**ODPOVEDE NA OTÁZKY 20. 07. 2021**

## **Saneca Pharmaceuticals a. s., Nitrianska 100, 920 27 Hlohovec**

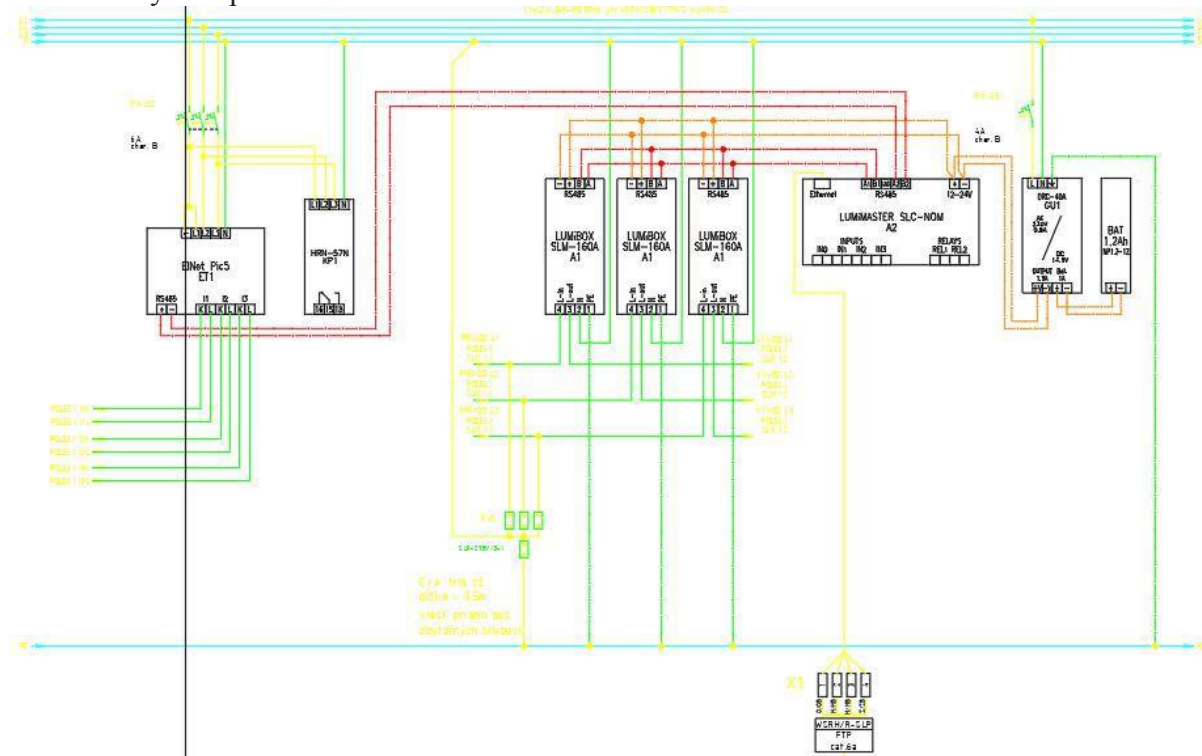
3.1. Na základe odpovede o obstarávateľa, nevieme určiť jednoznačne požadované komponenty z položky „Komunikačne komponenty pre riadenie spínania a stmievania svietidiel LUMINODE“. Žiadame o presné rozpísanie prvkov, ktoré má táto položka zahŕňať.

3.2. Celkový počet modulov (svietidiel) vo výkaze je 1498 kusov, ale požadovaných komunikačných prvkov pre svietidlá v položke „komunikačný prvok PLC vo svietidle DIMM BAR PLC 1NM DALI, podľa špecifikácie minimálnych technických štandardov pre system osvetlenia.“ Je iba 1250 kusov. Žiadame o vysvetlenie ako budú chýbajúce moduly (svietidlá) v počte 248 ks riadené?

Riadenie sa skladá z komponentov

Riadenie na úrovni svietidla

LUMINODE PLC SDM-DIG-C alebo ekvivalent

Na úrovni senzora prítomnosti (TRUE PRESENCE) a intenzity osvetlenia LUMINODE PLC SDM-DIG-C alebo ekvivalent

Na úrovni rozvádzača

Modulátory PLC LUMIBOX SLM 160A alebo ekvivalent

Na úrovni riadiacej jednotky a komunikačného rozhrania so serverovou aplikáciou LUMIMASTER SLC-NOM alebo ekvivalent.
